不 具 合 箇 所 説 明 図

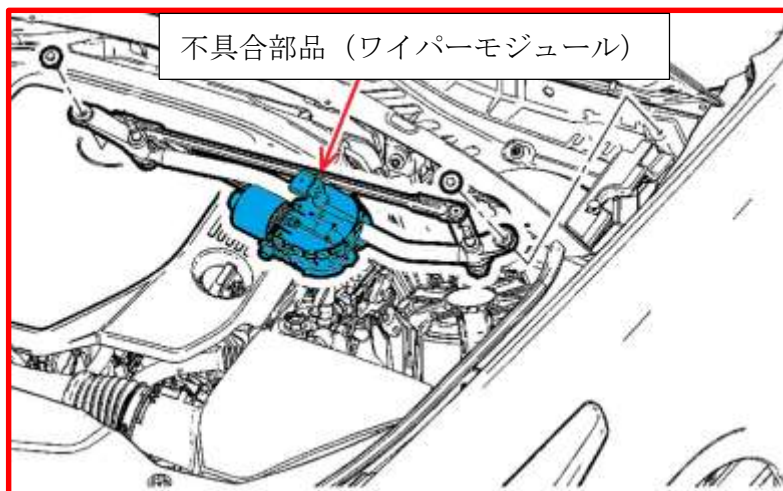
不具合発生箇所

不具合部品（ワイパーモジュール）

<不具合の状況>

ワイパーシステムにおいて、凍結などによりワイパーの動きが制限された状態で、ワイパーのスイッチを”ON”にしたままジャンプスタートを行うと、大電流が流れてワイパーモジュールが損傷することがある。そのため、最悪の場合、ワイパーが作動しなくなり視界を確保できないおそれがある。

<改善内容>

全車両、ワイパーモジュールを対策品に交換する。

<識別方法>

左ストラット部分に黄色ペイントを塗布する。
